**RELATÓRIO TRIMESTRAL  
PERÍODO: NOVEMBRO DE 2025 A JANEIRO DE 2026**

**BARRAGEM SUL SUPERIOR**

**OBRAS DE DESCARACTERIZAÇÃO DE BARRAGENS ALTEADAS PELO  
MÉTODO DE MONTANTE**

**COMPLEXO MINAS PARALISADAS SUDESTE, BARÃO DE COCAIS – MG  
PROCESSO SEI 2090.01.0001331/2022-24**

**Figura 9 – Comparação levantamentos topográficos antes e após a limpeza do sistema extravasor de BSS (Rural Tech, 2024)**

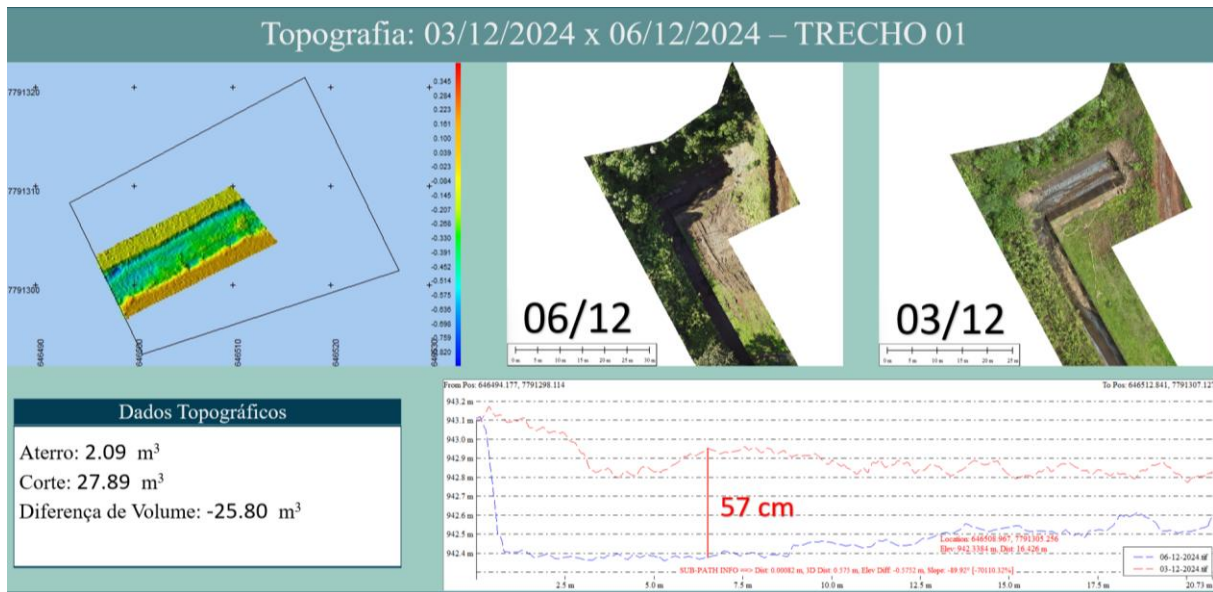
***“A SLR também reitera as melhorias no nível da água do canal do vertedouro imediatamente a jusante de onde os tubos de decantação descarregam, já que a borda livre mínima até o topo do canal era de 1,0 m (TPF. 2025c), quando anteriormente era de 0,05 m. A SLR acredita que a Vale deve explicar a causa dessa grande melhoria.”***

A Equipe Vale informa que, no início de dezembro de 2024, foi realizada a limpeza do canal extravasor do BSS. Em seguida, em 19 de dezembro de 2024, foi executado um novo levantamento cadastral do sistema extravasor, com o objetivo de atualizar sua avaliação hidráulica, uma vez que a análise anterior utilizava dados obtidos quando o fundo do canal ainda se encontrava assoreado. Com a limpeza realizada, houve incremento da borda livre no trecho avaliado, o que se refletiu positivamente na análise hidráulica apresentada durante a auditoria do 1º ciclo de 2025. A Figura 9 apresenta o cálculo do volume removido, bem como o perfil transversal do trecho do canal imediatamente a jusante da galeria (trecho 1), comparando as superfícies levantadas antes (03/12/2024) e após (06/12/2024) a limpeza, conforme levantamento realizado pela empresa Rural Tech.

Figura 13: Seção CC' com nível piezométrico referente a 31/12/2025.

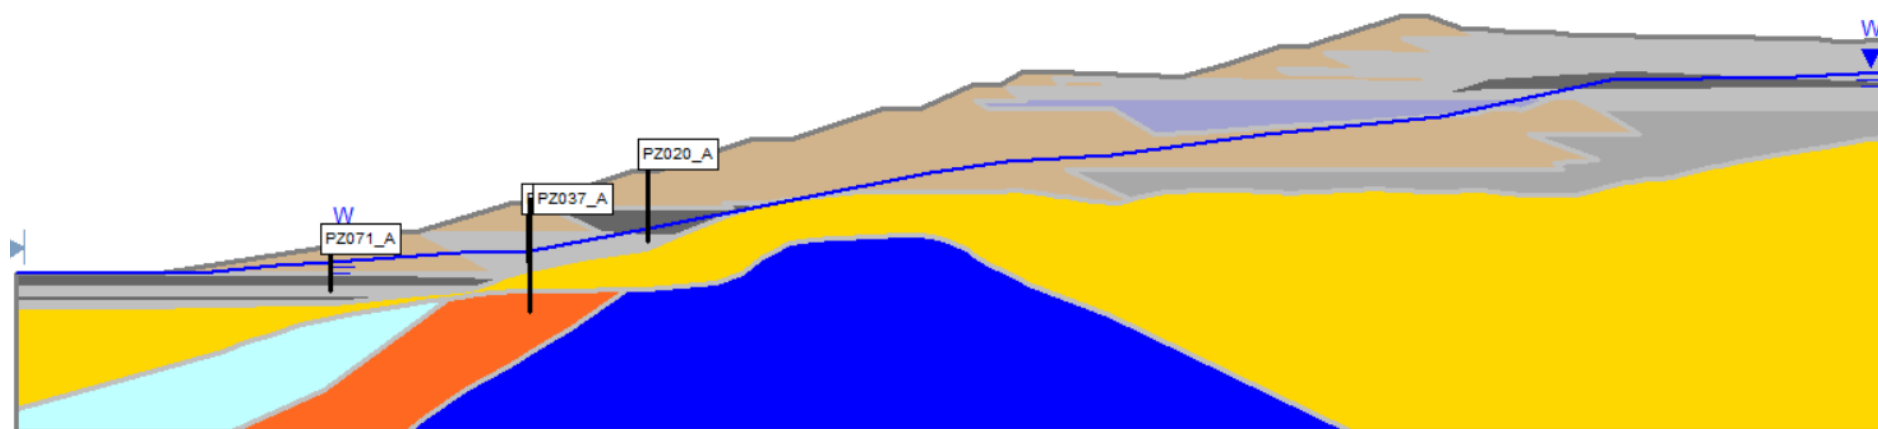
***“A SLR recomenda que a Vale melhore os detalhes e a escala do gráfico, de modo que os valores possam ser melhor revisados. A SLR também solicita que seja apresentada uma seção transversal semelhante com o nível freático máximo e mínimo mensal. A Vale também deve incluir os arquivos de dados piezométricos da GeoTECH em cada apresentação, uma vez que a SLR não tem mais acesso a eles.”***

*A Vale apresenta a seção CC' a leitura de 31 de dezembro de 2025 projetada. A Vale destaca que os níveis piezométricos para a BSS apresentam variação pouco perceptível para o período, conforme é apresentado na Figura 14 com as variações registradas mensalmente para o período deste relatório.*
